*Ministero dell' Ambiente
e della Tutela del Territorio e del Mare*

DIREZIONE GENERALE PER LE VALUTAZIONI
E LE AUTORIZZAZIONI AMBIENTALI

Oggetto: [ID_VIP: 4705] Progetto “Nuova strada di collegamento tra la S.S. 202 “Triestina” ex Grande Viabilità Triestina (GVT) e il nuovo Polo Ospedaliero di Cattinara-Burlo”. Valutazione preliminare ai sensi dell’art. 6, comma 9 del D.Lgs. 152/2006 e ss.mm.ii.. Nota Tecnica.

Fig. 1: Ortofoto dell’area di intervento con lo schema del nuovo collegamento previsto. (Fonte: Relazione illustrativa)

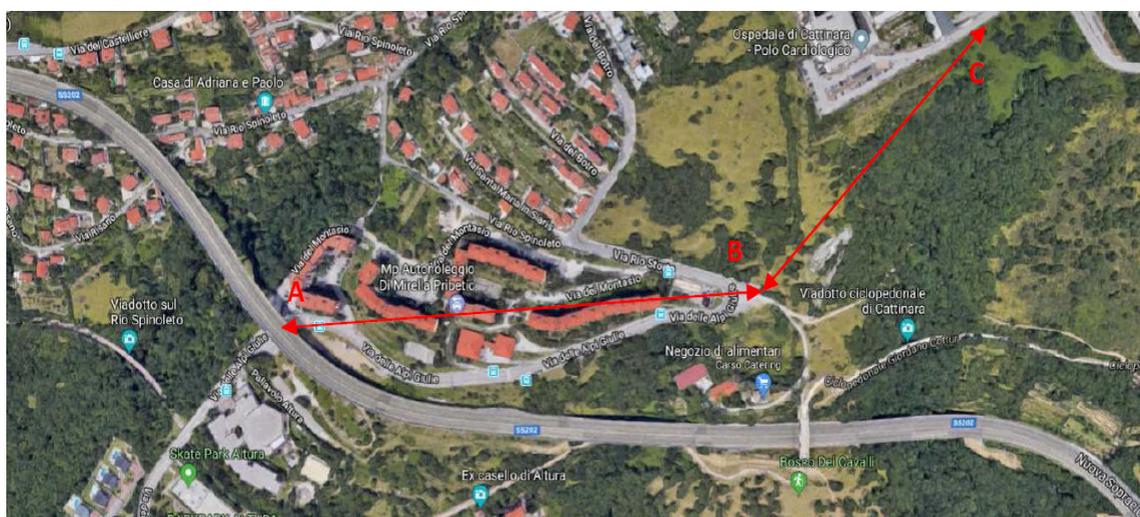
Oggetto dell'istanza è il Tratto A-B (vedasi Fig. 1) che origina nel Nodo A posto sulla S.S. 202 "Triestina" in corrispondenza del sovrappasso di Via Alpi Giulie, tramite la realizzazione di un nuovo svincolo a livelli sfalsati con quattro rampe di accesso unidirezionali, di cui due di immissione e due di diversione, ed ha termine nel Nodo B. Su Via Alpi Giulie è prevista, inoltre, la realizzazione di due rotonde stradali. Il tracciato viario di progetto è bidirezionale, normalmente impostato su una corsia per senso di marcia.

Fig. 2: Proposta progettuale (Fonte: Relazione Illustrativa)

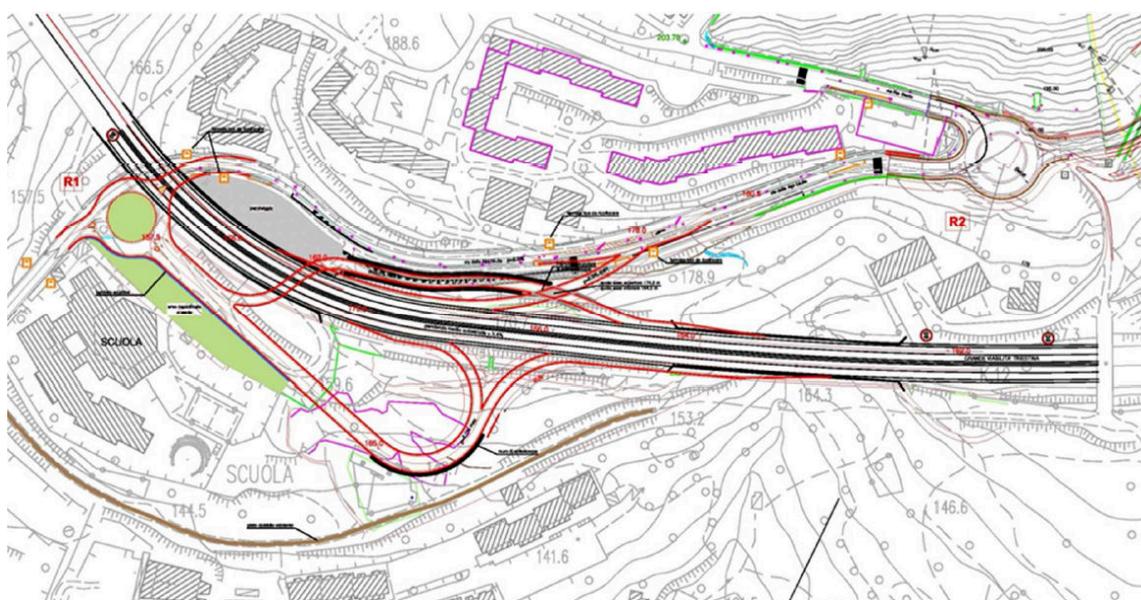
Il proponente nella lista di controllo riporta che la realizzazione dello svincolo, con le relative rampe di collegamento, modificherà l’assetto topografico e di uso del suolo. A tale riguardo è prevista la realizzazione di interventi di mitigazione.

Con riferimento agli impatti acustici ed atmosferici legati alla fase di esercizio il proponente, nella lista di controllo, dichiara che il nuovo collegamento viario genererà rumorosità ed effetti vibrazionali tipici delle infrastrutture stradali per i quali è previsto l’impiego di asfalti fonoassorbenti e barriere acustiche naturali ed artificiali. Inoltre, interessa un’area densamente abitata ed antropizzata (quartiere di Altura), con presenza di ricettori sensibili, come le scuole, nonché l’ambito ospedaliero di Cattinara. A tale riguardo il proponente, nella Relazione illustrativa, dichiara che nelle fasi successive di progettazione, verrà sviluppato uno studio acustico di dettaglio inteso a verificare che la configurazione di progetto sia migliorativa rispetto allo stato di fatto e che i livelli sonori derivanti dal traffico stradale siano contenuti entro i limiti del D.P.R. 142/04 rimandando quindi ad una fase successiva la determinazione dell’entità dei medesimi impatti.

Alla luce di quanto sopra riportato, esaminata la lista di controllo e la documentazione fornita dal Proponente, considerato l'ambito territoriale in cui si inserisce l'intervento e viste le caratteristiche progettuali dello svincolo proposto e delle opere ad esso connesse, per quanto attiene agli aspetti ambientali, con particolare riferimento agli impatti acustico ed atmosferico, sul paesaggio ed all'uso delle risorse naturali in un ambito densamente urbanizzato, nonché la non determinazione delle quantità di materiali di scavo prodotte e le relative destinazioni, si ritiene che il progetto relativo alla *“Nuova strada di collegamento tra la S.S. 202 Triestina ex Grande Viabilità Triestina (GVT) e il nuovo Polo Ospedaliero di Cattinara-Burlo”*, oggetto dell'istanza di valutazione preliminare presentata dal Comune di Trieste, possa causare potenziali impatti ambientali significativi e negativi per i quali si rende necessario lo svolgimento di una adeguata valutazione ambientale attraverso, quantomeno, la procedura di verifica di assoggettabilità ai sensi dell'art. 19 del D.Lgs. 152/2006 e ss.mm.ii..
